COMMUNE DE VERN-SUR-SEICHE

Demande de permis de construire déposée par la société TotalEnergies Renouvelables France pour l'implantation d'une centrale photovoltaïque sur la commune de Vern-sur-Seiche

PROCES-VERBAL DE SYNTHESE DES OBSERVATIONS

Source dossier (mémoire en réponse au SDIS35)

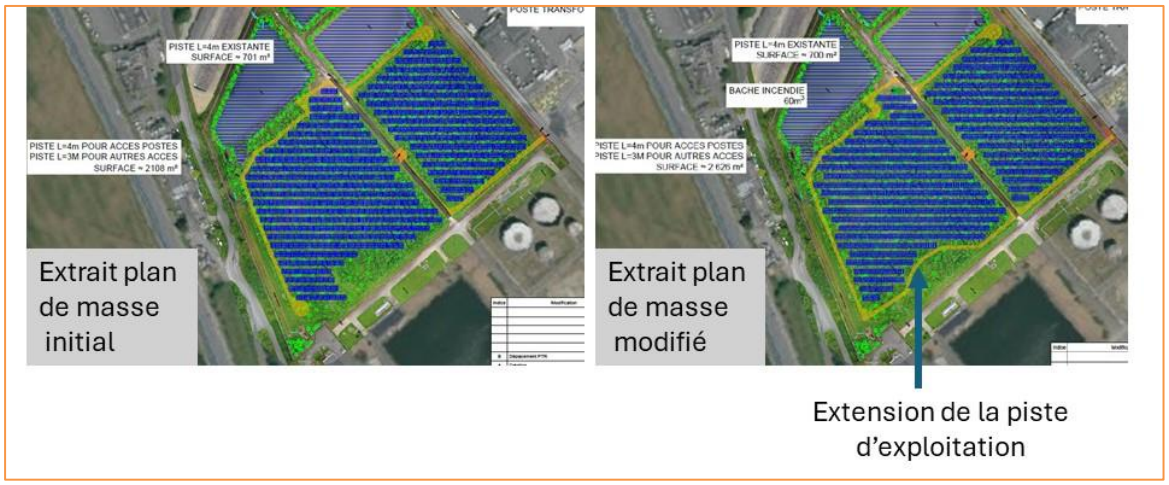
2- Suite à un premier avis du SDIS35, qui était défavorable, le porteur de projet a proposé dans un mémoire en réponse des modifications du projet (ajout d'une première réserve d'eau et poursuite de la voie d'exploitation en limite sud du projet en particulier).

Ces modifications ainsi que la mise en place d'une 2ème réserve d'eau ont-elles un impact sur les incidences environnementales du projet et sur les mesures ERC et de compensation proposées dans l'étude d'impact environnemental ? Si oui quel est cet impact et comment sera-t-il traité ?

Comment sera actualisé de dossier de demande de permis de construire pour prendre en compte ces modifications ?

Source dossier (demande de permis de construire)

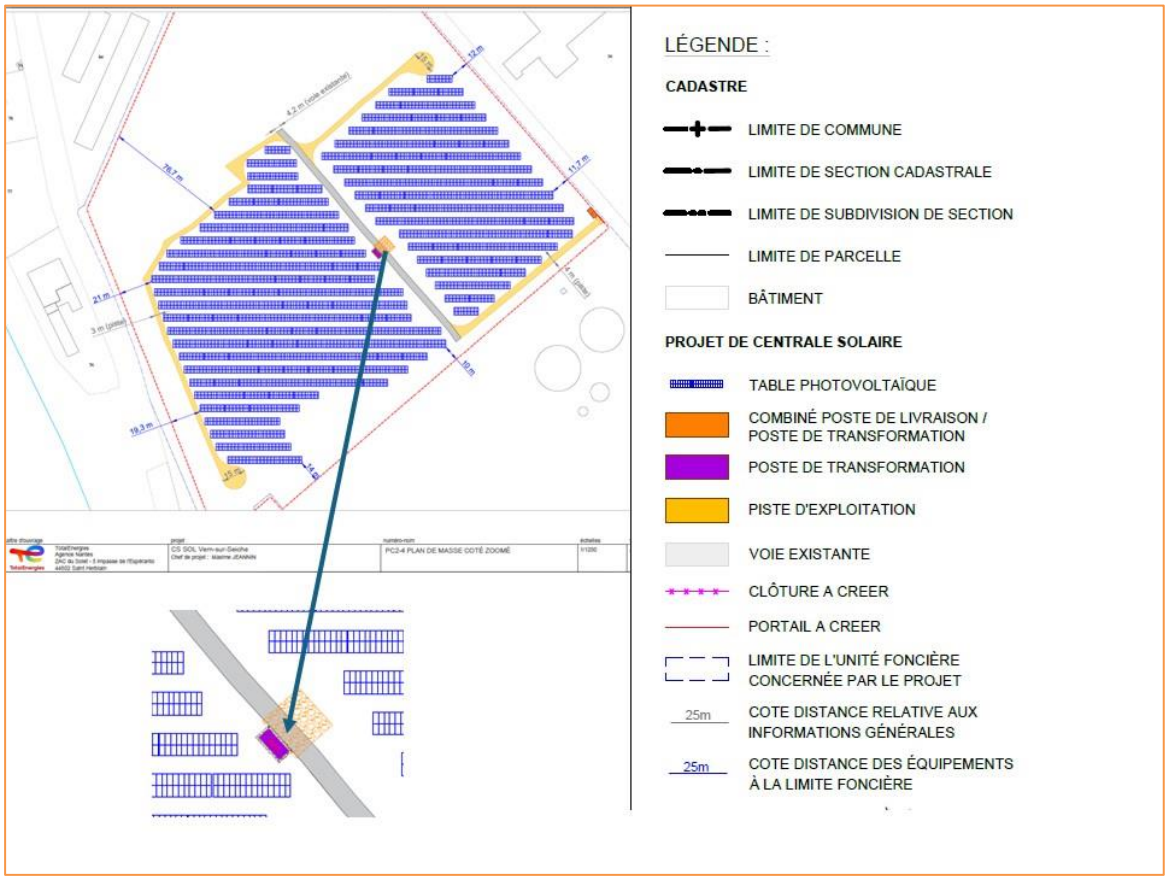
3- La route centrale du site est-elle une voie utilisable pour la DECI ?

Au-delà, sur le plan PC2-4 de la demande de permis de construire, la route apparaît occupée en son milieu par une entité tramée que la légende ne définit pas. De quoi s'agit-il ?
